## 改善箇所説明図

基準不適合発生箇所

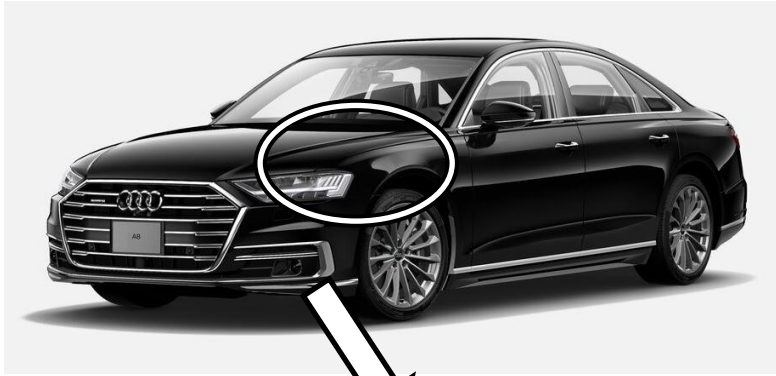
エンジンコントロールユニットにおいて、故障診断プログラムが不適切なため、エンジン冷間時にエンジン回転数が2,500rpm以上になると、正しくクランク角度を検出できず、失火検知診断が制限されることがある。そのため、エンジンが失火した場合に検出できず、エミッションコントロールシステム警告灯(MIL)が点灯しないおそれがある。

全車両、エンジンコントロールユニットを対策プログラムに書き換える。

識別：「23FM」と記入したキャンペーンステッカーを車両に貼付する。
